REEQUIPAMENTO DO PARQUE EÓLICO DE PENA SUAR

**VOLUME 4 – ADITAMENTO
(TOMO 1)**

ADITAMENTO AO EIA

No decurso do Processo de Avaliação de Impacte Ambiental (AIA) n.º 3740, do projeto do Reequipamento do Parque Eólico de Pena Suar e após a apreciação técnica da documentação recebida, a Autoridade de AIA, com base na apreciação efetuada pela Comissão de Avaliação (CA), considerou indispensável a apresentação de alguns elementos adicionais para ser declarada a conformidade do EIA, através do ofício n.º S051599 – 202408 – DAIA.DAP / DAIA.DAPP.00116.2024, de 9 de setembro de 2024.

Figura 2 – Exemplo ilustrativo da intervenção prevista no local do aerogerador n.º 5 a remover – Planta.

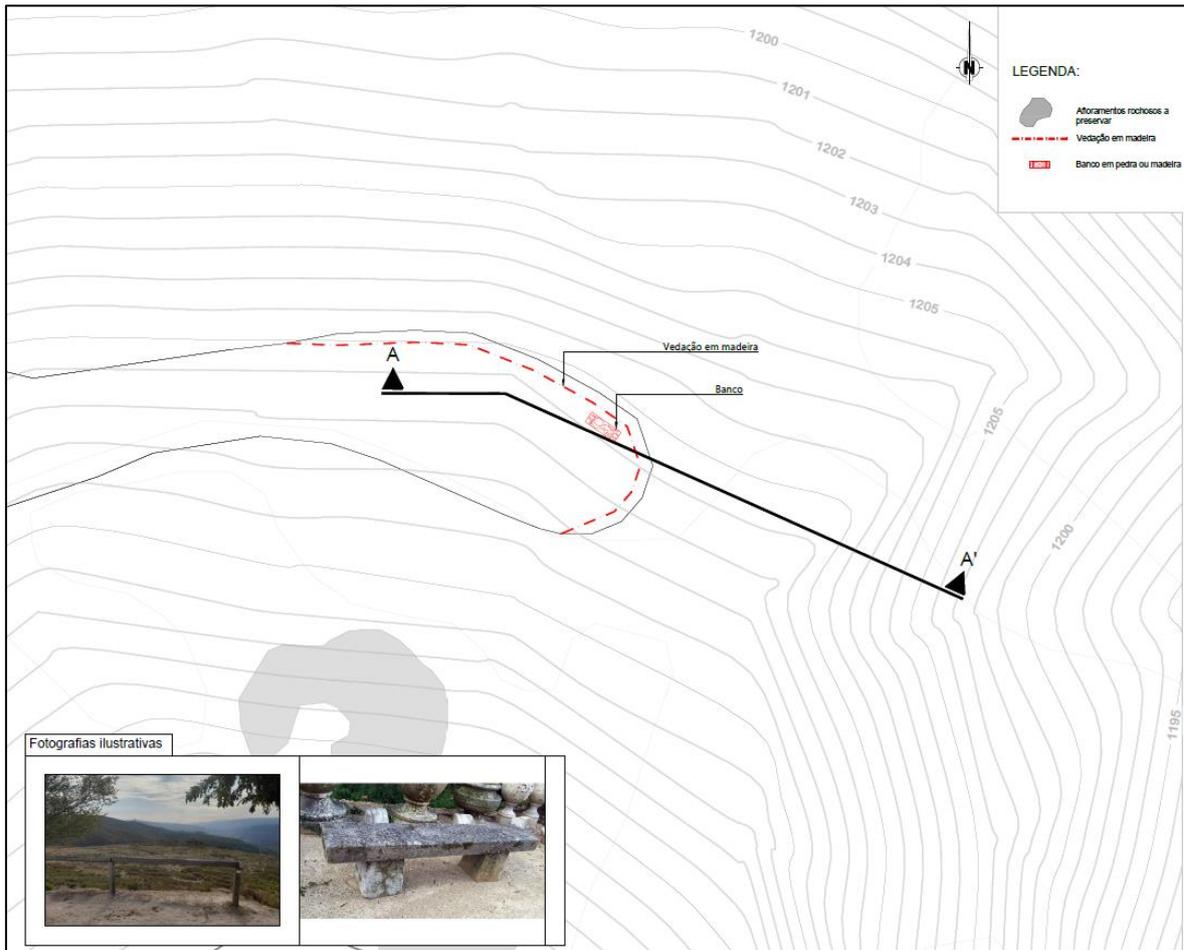
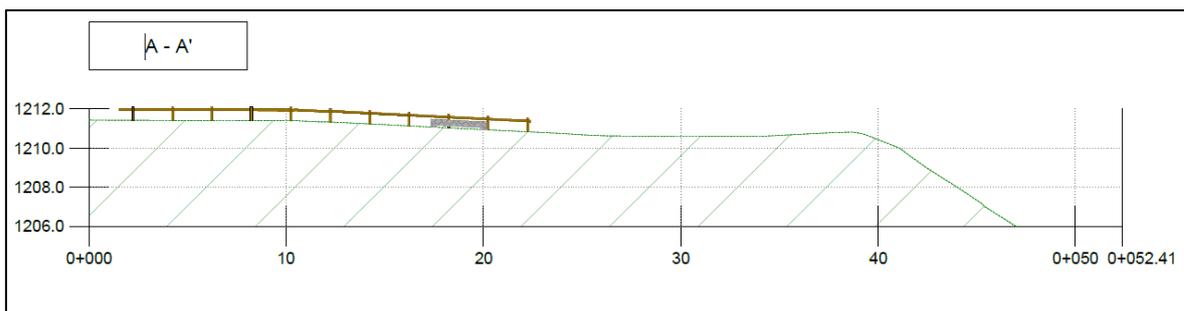
1.5. O EIA prevê a criação de uma “zona de lazer/ miradouro” no local dos Aerogeradores n.º 5 e 6 que serão desmantelados. Apresentar a proposta de projeto com os detalhes do que está previsto para as duas áreas em questão.

No entanto, encontram-se desde já definidos os esboços prévios para as zonas de lazer/miradouro, a integrar no estudo prévio, que servirão de base para elaboração das condições técnicas da consulta para a elaboração para a elaboração do projeto de execução. Os esboços em causa apresentam os 2 locais em planta e em perfil (ver Figuras 2 a 5), com representação esquemática de:

- 1) um miradouro com respetiva guarda, a implantar por motivos de segurança, e painel interpretativo;
- 2) zona de estar para disfrutar da paisagem envolvente, com guarda e eventualmente um banco.

Preconiza-se para os projetos destas duas áreas, a retirada do aerogerador, modelação da plataforma (reutilizando material rochoso escavado no local) e implantação de mobiliário urbano simples e resistente (ao clima extremo e aos visitantes).

Figura 6 – Perfil transversal da fundação de um aerogerador – condição actual e após recuperação paisagística.

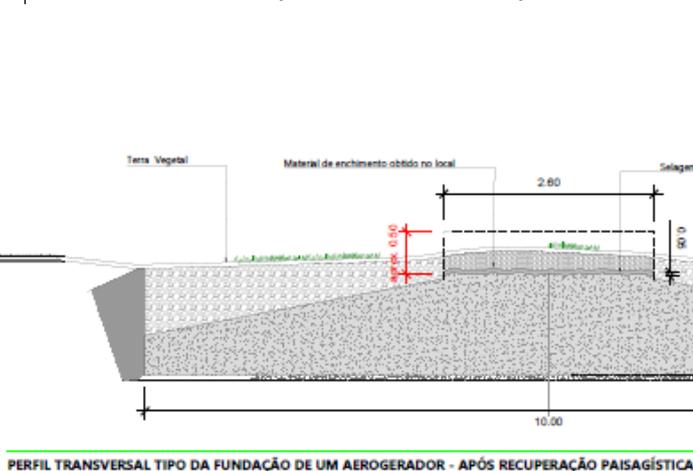
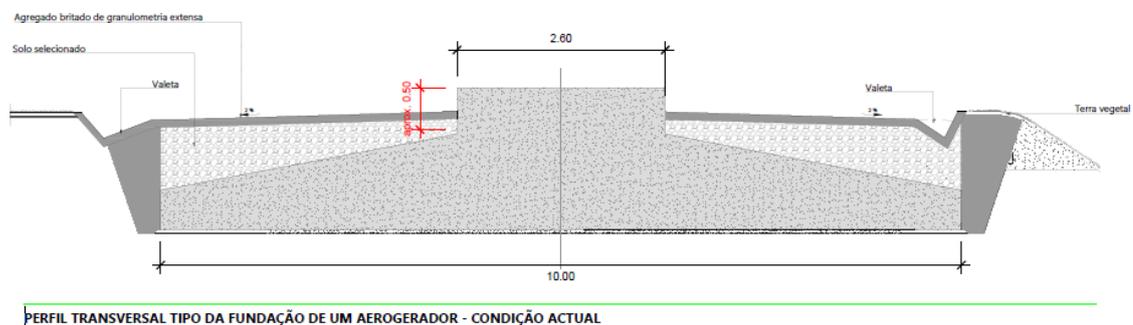
1.6. O EIA refere que no que concerne “à demolição das fundações, preconiza-se a retirada de uma camada superficial da fundação (com cerca de 50 cm), a qual será preenchida por uma primeira camada de material rochoso com granulometria fina, modelado e, seguidamente, recoberto por terra vegetal”. Esclarecer qual a profundidade prevista do preenchimento com material rochoso e com terra vegetal. Apresentar com maior detalhe como será efetuada toda esta recuperação, com recurso a “desenho” ou “esquema explicativo”.

Conforme se ilustra na Figura 6, que representa esquematicamente o perfil de uma fundação do PEPS, os primeiros 50 cm de altura (ou profundidade) da fundação serão desmantelados.

Previamente ao preenchimento do espaço, será aplicada uma primeira camada de cerca de 5 cm de argamassa, de forma a selar o topo do remanescente do maciço de fundação e, logo acima, uma camada de material rochoso, com granulometria média a fina, e uma segunda camada de terra vegetal existente no local (e não a material de empréstimo exterior) de modo a salvaguardar o material vegetal genético da área do parque. A camada de terra vegetal, que se equaciona ter espessura de 5 a 10 cm, será variável e dependente da disponibilidade de material existente.

Chama-se a atenção para a figura, onde é possível verificar que a camada que será desmantelada é aquela em que a fundação tem menor diâmetro. Desta forma consegue-se eliminar os vestígios do aerogerador com a menor intervenção possível. Evita-se assim fazer escavações de maior vulto, desestabilizar uma área já estabilizada, retirar quantidade abundante de escombros do local e introduzir quantidades significativas de inertes para enchimento

Figura 7 – Condições topográficas e condicionantes ambientais na implantação do AG4 do reequipamento.

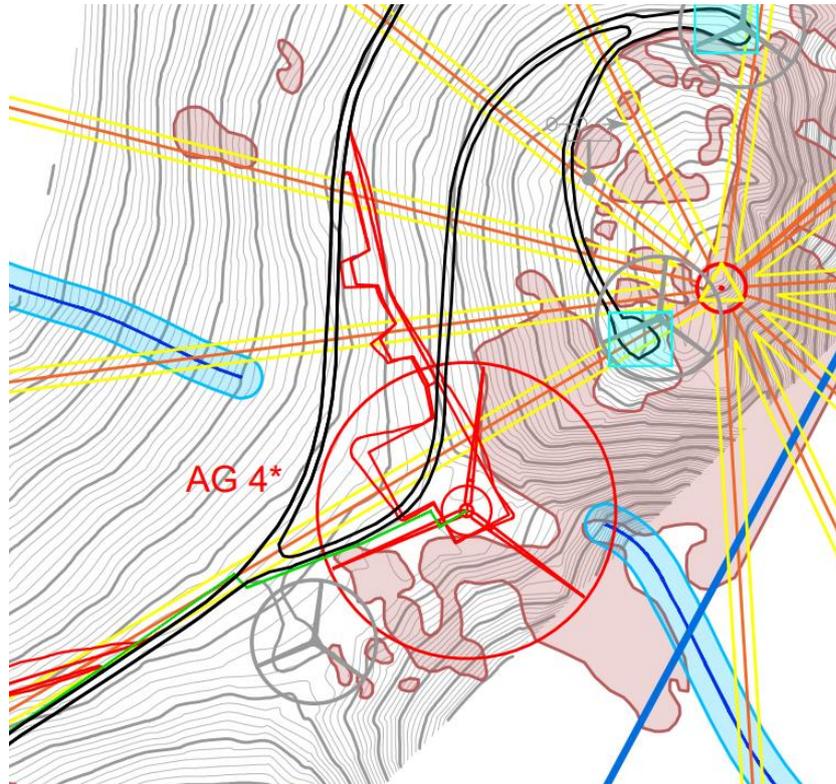
1.11. Através das peças desenhadas apresentadas, verifica-se que os quatro novos aerogeradores estão previstos para uma área adjacente a aerogeradores existentes e que serão desmantelados, a saber: (i) o novo AG4 está próximo do AG7 (a desativar); (ii) o novo AG3 está próximo do AG10 (a desativar); (iii) o novo AG2 está próximo do AG15 (a desativar); (iv) o novo AG1 está próximo o AG19 (a desativar). Assim, deve ser esclarecido, com recurso a fotografias e a cartografia de maior detalhe, a razão pela qual não são utilizadas exatamente as mesmas posições dos aerogeradores a desativar, retirando toda a fundação destes, e minimizando assim a área impermeabilizada que permanecerá no terreno. Este esclarecimento deve ser apresentado individualmente para cada situação.

No caso do novo AG4 (que se localiza próximo do AG7 a desativar), tal como nos restantes casos, foram considerados os diferentes condicionamentos enumerados acima. A posição selecionada é a que garante menores movimentos de terras tanto na plataforma como no acesso, e a não afetação de afloramentos rochosos (ver Figura 7).

Caso a opção fosse colocar o novo AG4 na posição do atual AG7, face à presença do caminho a poente e às fortes inclinações para nascente e sul, a plataforma de montagem deveria desenvolver-se para norte do aerogerador. Desde logo, os afloramentos rochosos existentes entre o AG7 e o novo AG4 proposto, apresentariam uma afetação direta.

Figura 11 – Fossa séptica seguida de poço absorvente

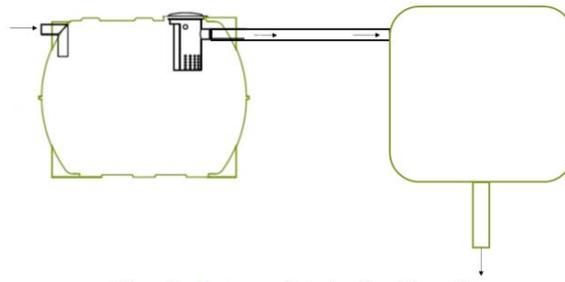
4.4. Esclarecer qual a solução para a manutenção da fossa estanque associada à subestação (acompanhada de documentos que o comprovem).

Em primeiro lugar, esclarece-se que, por lapso, foi referido no ponto 2.7.2 *Efluentes, resíduos e emissões previsíveis* do Relatório Síntese do EIA que se trata de uma fossa séptica estanque. De facto, trata-se de uma fossa séptica tipo ECODEPUR® FS seguida de poço absorvente como ilustrado na figura seguinte.

O tratamento realiza-se através da combinação dos processos de decantação e digestão anaeróbia. O sistema é dotado de um cesto de gradagem, com vista a otimizar os níveis de remoção de matéria orgânica e a retenção de sólidos em suspensão.

Figura 12 – Extrato do Mapa de Ruído particular – Situação atual – Indicador ruído L_d.

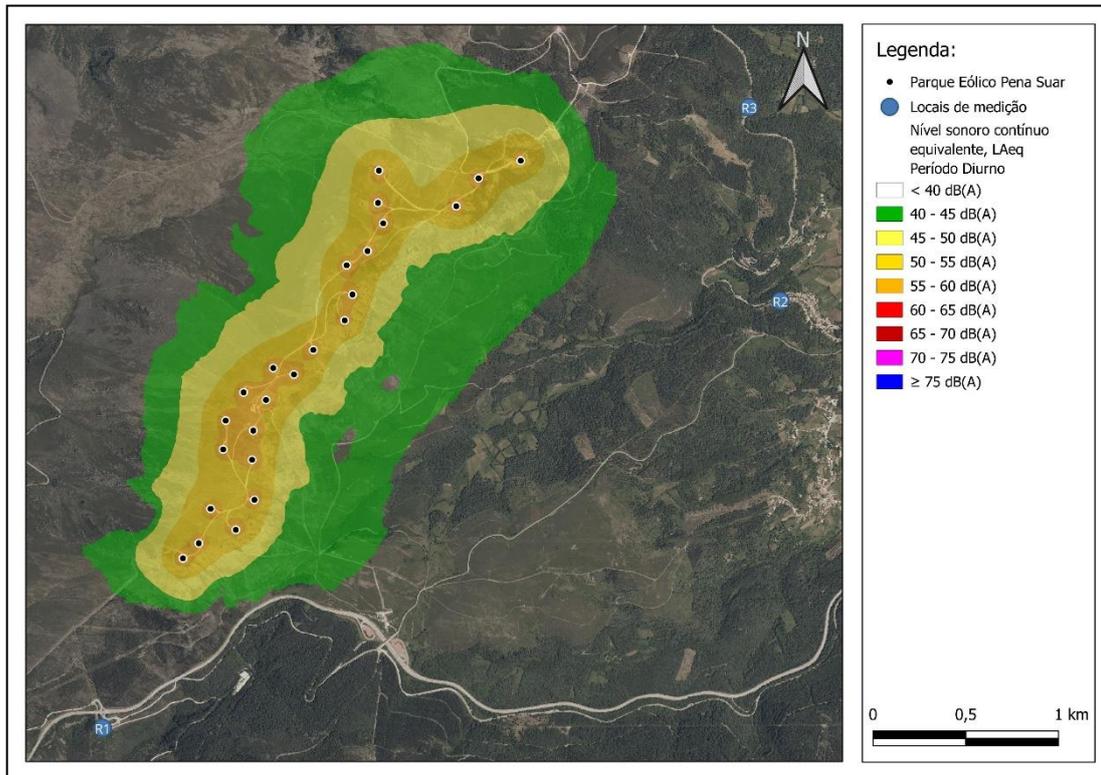
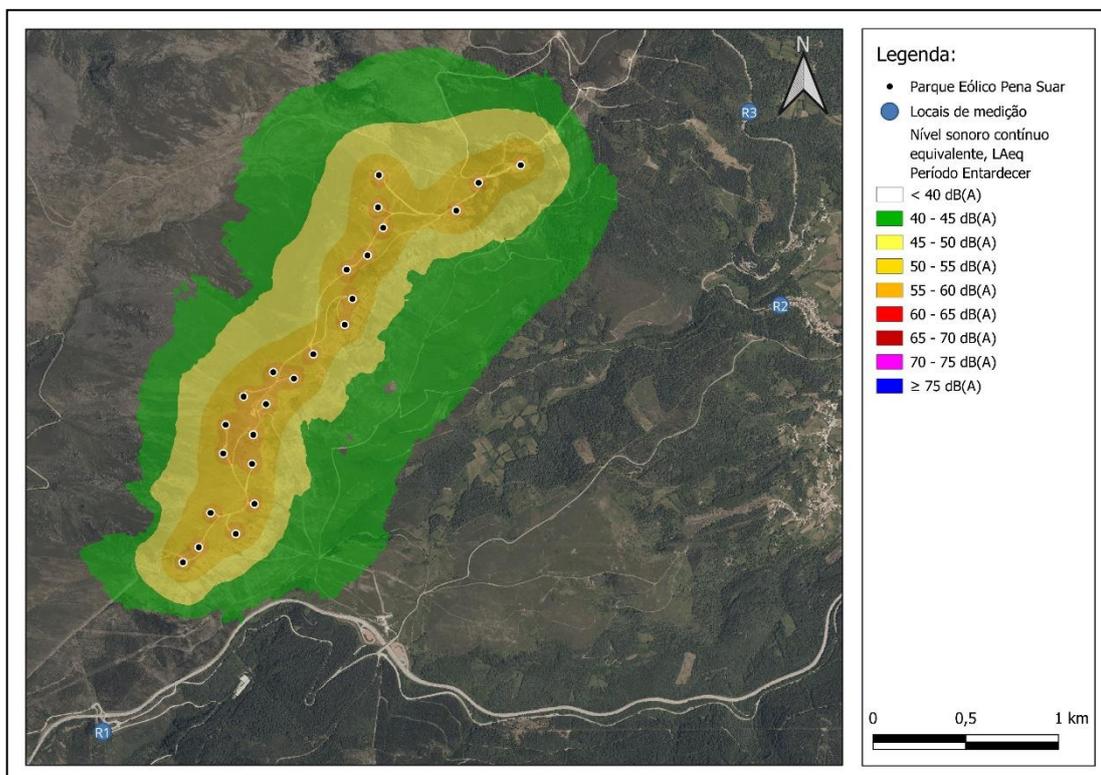
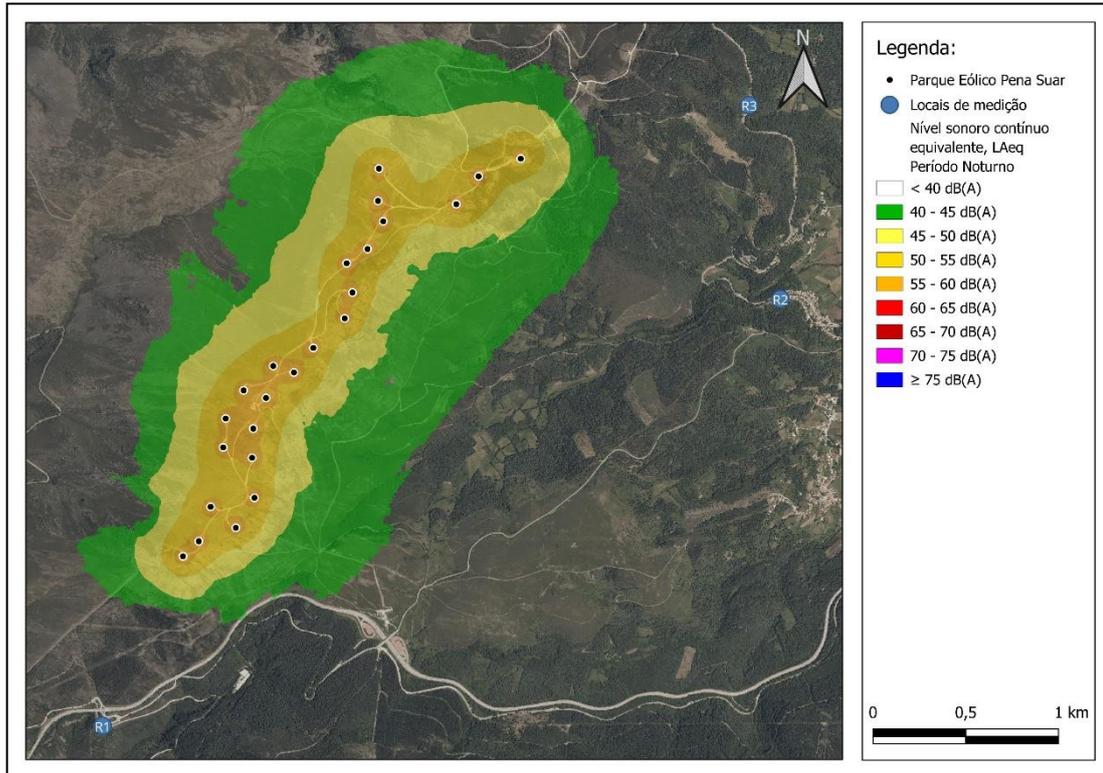
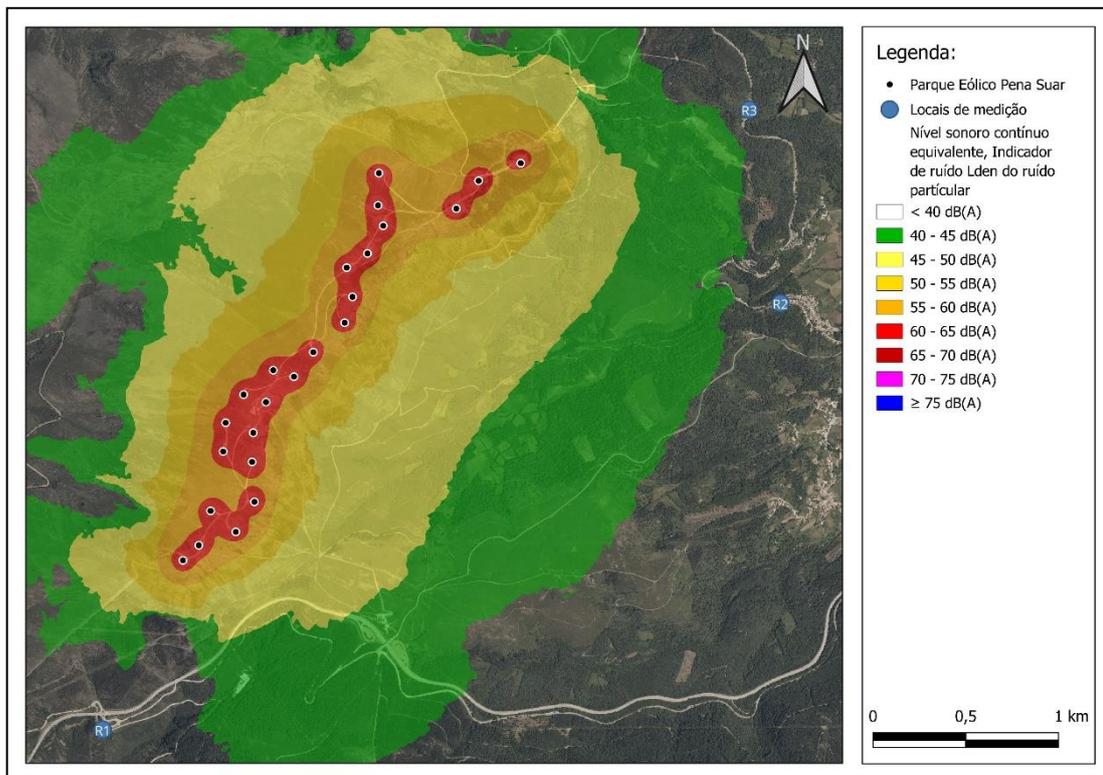
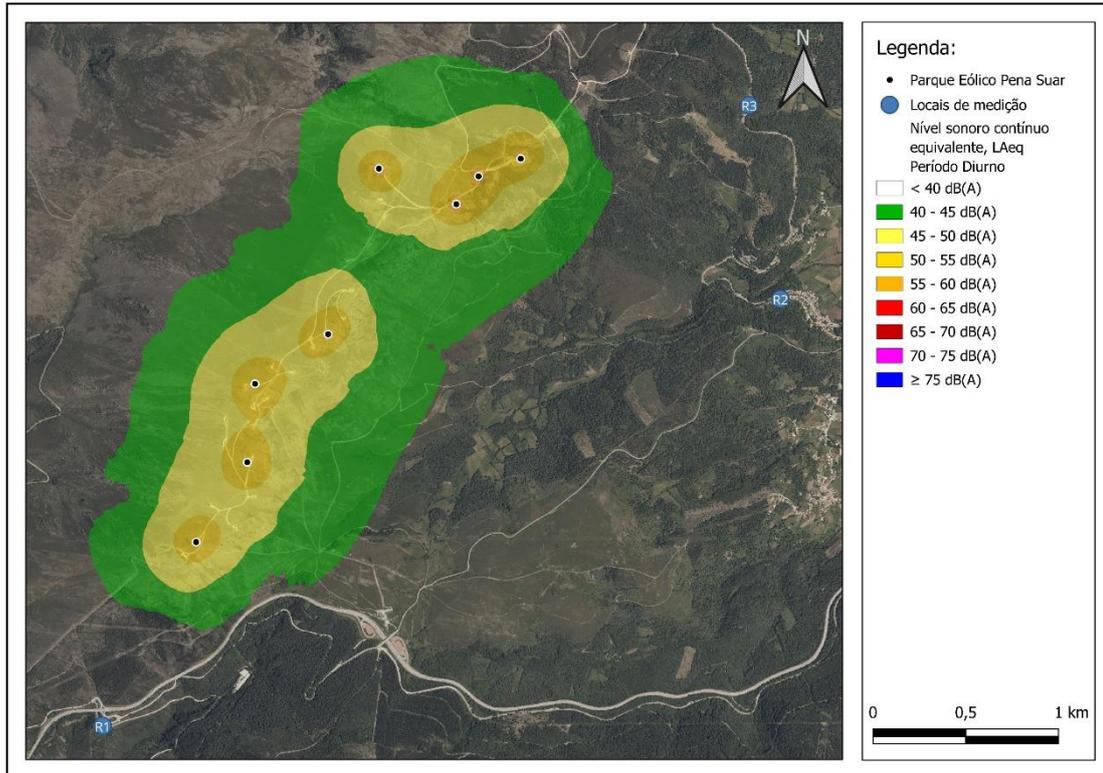
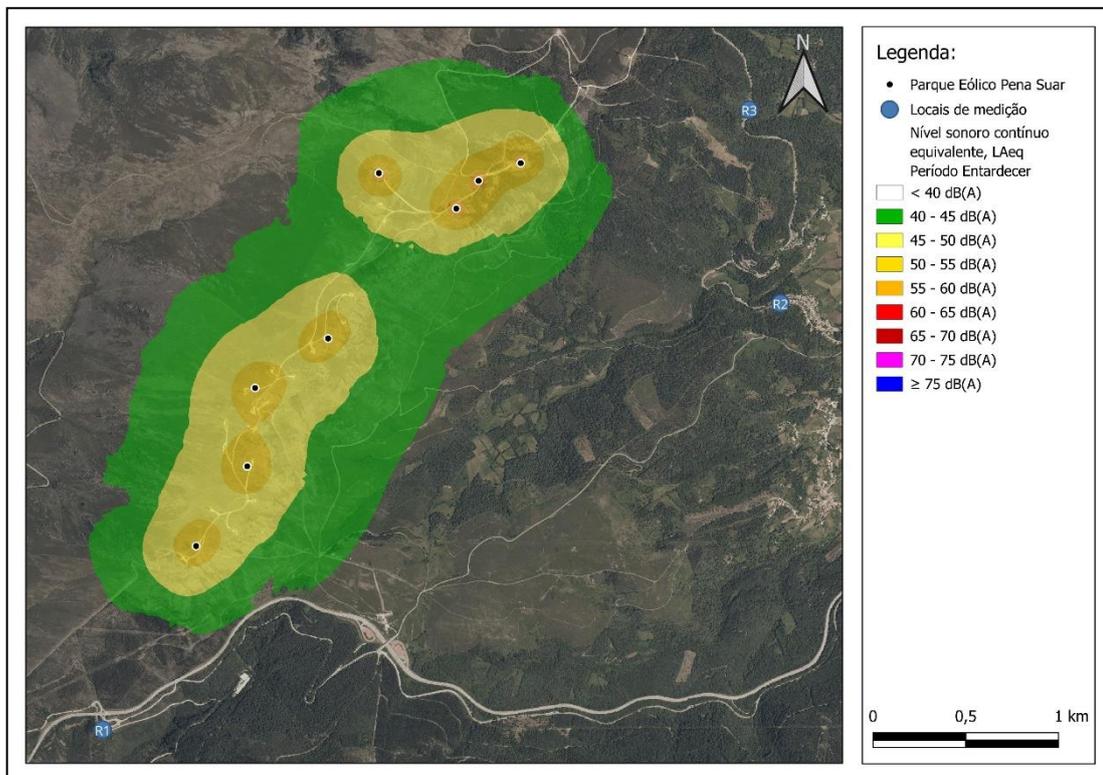
7.6. Verificar e harmonizar a coloração dos mapas de ruído incluídos no corpo do texto do Relatório Síntese e nos Anexos Técnicos (Anexo 4), atendendo às recomendações da APA.

Os mapas de ruído são apresentados com a coloração de acordo com as recomendações da APA no Anexo 5 do Tomo 2 do presente aditamento. Nas figuras seguintes são apresentados os mapas de ruído incluídos no corpo de texto do Relatório Síntese reformulados com a inclusão do mapa de ruído para o indicador *Lden*.
